PROVINCIA DI BRINDISI

OGGETTO: [ID_VIP 7413] Progetto di un impianto agrovoltaico della potenza nominale in DC di 30,073 MW e potenza in AC di 40 MW denominato “Vecchi Baroni” da realizzare in agro di Brindisi, località Baroni e delle relative opere di connessione alla Rete di Trasmissione dell'energia elettrica Nazionale (RTN).

PROVVEDIMENTO DIRIGENZIALE DI AUTORIZZAZIONE

Oggetto: Baroni srl - VIA - Impianto fotovoltaico di potenza nominale di 40 MW in AC e 41.444 MW in DC, denominato “Vecchi Baroni” nel territorio di Brindisi in località Baroni

Il progetto agrovoltaico oggetto del procedimento Ministeriale si sviluppa nelle seguenti aree:

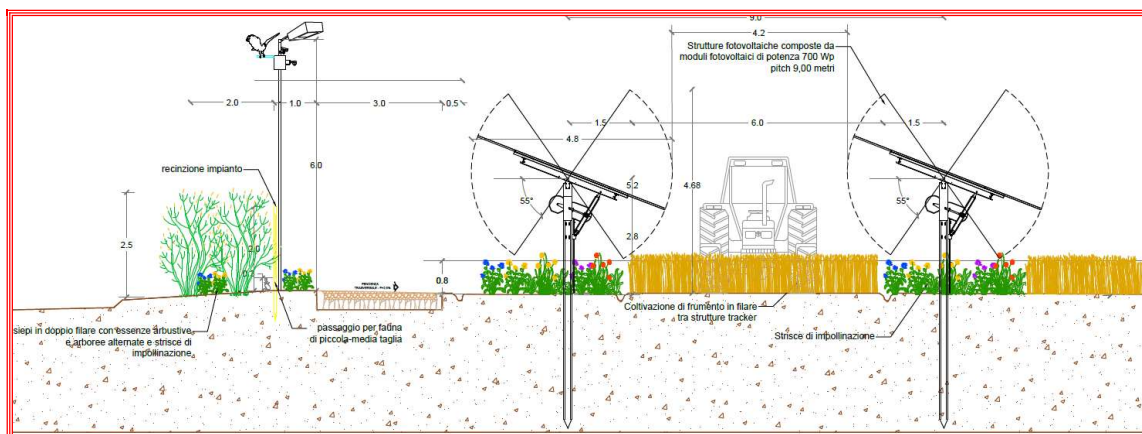
- "A": area coperta dall'Impianto Fotovoltaico di tipo "Tracker monoassiale" della superficie complessiva di ca. ha 17.80.00; si prevede la coltivazione del timo rosa capitato e la lavanda oltre che l'introduzione di arnie

- "B": superficie di ca. ha 7.90.00 costituita dall'area tra le stringhe dell'impianto "Tracker monoassiale" non occupata direttamente dall'impianto sopra menzionato; si prevedono colture cerealicole;

- "C": area effettivamente coperta dall'Impianto Fotovoltaico di tipo fisso e non occupata direttamente dall'impianto nonché gli spazi vuoti e di manovra sopra menzionato della superficie complessiva di ca. ha 7.00.00; si prevede la piantumazione di leguminose perenni;

- "D": area prospiciente la Strada provinciale della superficie di ca. ha 1.87.00 di cui ha 1.23.00 saranno coltivati a carciofi ed ha 0.64.00 da destinarsi ad oliveto da olio; si prevede la coltivazione di varietà autoctone del carciofo Brindisino IGP ed un oliveto intensivo utilizzando cultivar resistenti alla Xylella fastidiosa quali il "Leccino";

- "E": area perimetrale alla recinzione della superficie di ca. ha 45.00.00; saranno messe a dimora alcune specie arbustive principalmente al fine di mitigare l'impatto visivo (rosmarino, corbezzolo, carrubo, melograno, ginestra);

- "F": area esterna all'impianto fotovoltaico ma facente parte dell'area di progetto della superficie complessiva di ca. ha 0.44.00 la quale sarà in parte destinata ad oliveto superintensivo.

- l'inserimento del cosiddetto "Progetto agrovoltaico" collocato su una estesa superficie, di fatto sottrae spazio identitario ai luoghi e quindi al paesaggio meritevole di tutela, modificando e creando disturbo nella percezione del grande territorio aperto con ampie vedute, dall'evidente connotazione agricola, come quello della Campagna Brindisina;

- l'impianto in questione non ricade in area idonea, ai sensi dell'art. 20 del D.Lgs 199/2021, in ragione del fatto che a meno di 1Km di distanza è presente un'area su cui è presente il vincolo archeologico denominata "*Masseria Buffi*"; inoltre l'impianto in questione ricade in un'area dalla forte connotazione paesaggistica e naturalistica come testimoniato dal fatto che a meno di 1 km dall'area d'impianto risultano presenti gli elementi tutelati dal PPTR, quali *Beni Paesaggistici* e *Ulteriori contesti paesaggistici* di seguito riportati: Segnalazioni della Carta dei Beni Culturali quali siti storico culturali, aree classificate a *Bosco*, aree classificate quali *Fiumi e Torrenti*, *Acque pubbliche* oltre che *formazioni arbustive in evoluzione naturale*

- la componente fotovoltaica dell'impianto risulta del tutto estranea tanto al paesaggio rurale ed alle tradizioni agroalimentari locali;
- dalla documentazione prodotta non sembra evincersi la disponibilità di risorsa idrica necessaria per il fabbisogno delle diverse colture da sviluppare in associazione all'impianto fotovoltaico che, in assenza di irrigazione difficilmente potranno essere realizzate;

Si ritiene opportuno far presente inoltre che da una sommaria ricognizione effettuata dal Servizio Ambiente della Provincia è stato accertato che:

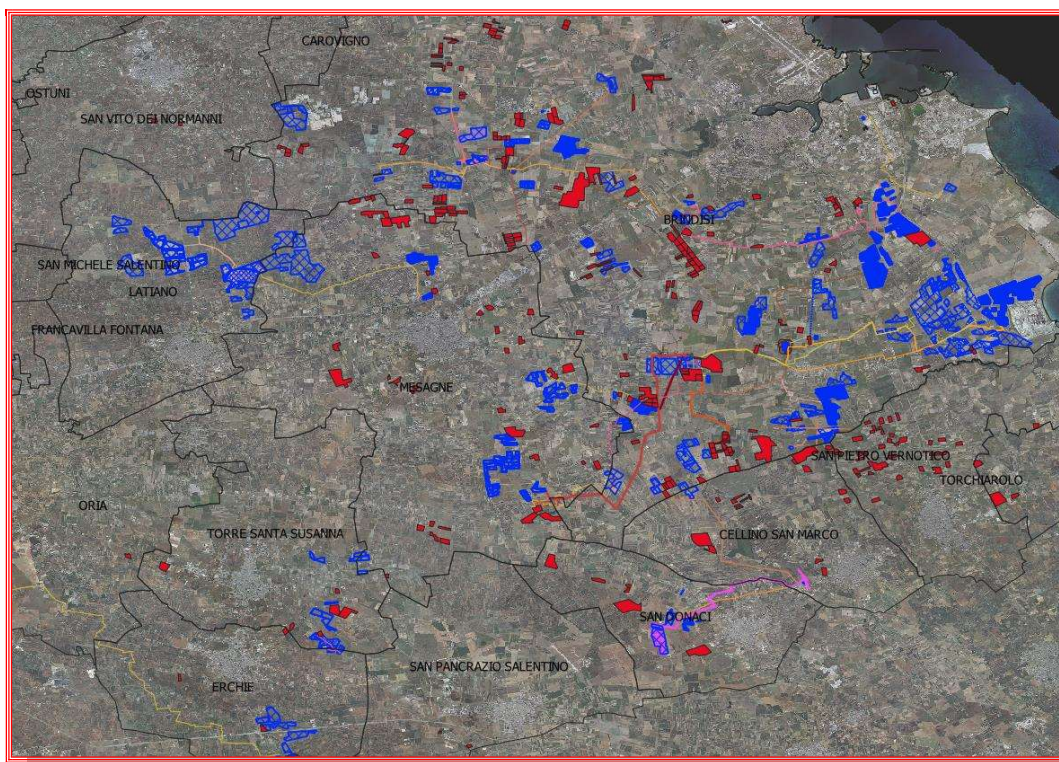
- il territorio della Provincia di Brindisi è interessato a far data dal 2019 da oltre n. 100 istanze volte alla realizzazione ed esercizio di impianti di produzione di energia elettrica da fonte rinnovabile su suolo agricolo;
- la potenza totale relativa a dette istanze nel complesso è pari a oltre 2000 MW per un'estensione areale complessiva pari a circa 2700 ha;
- gli impianti già installati (in rosso) e quelli per i quali è stata presentata istanza di autorizzazione (blue) risultano maggiormente e significativamente addensati nel Comune di Brindisi e nei Comuni ad esso limitrofi come si evince dalla rappresentazione cartografica di seguito riportata;
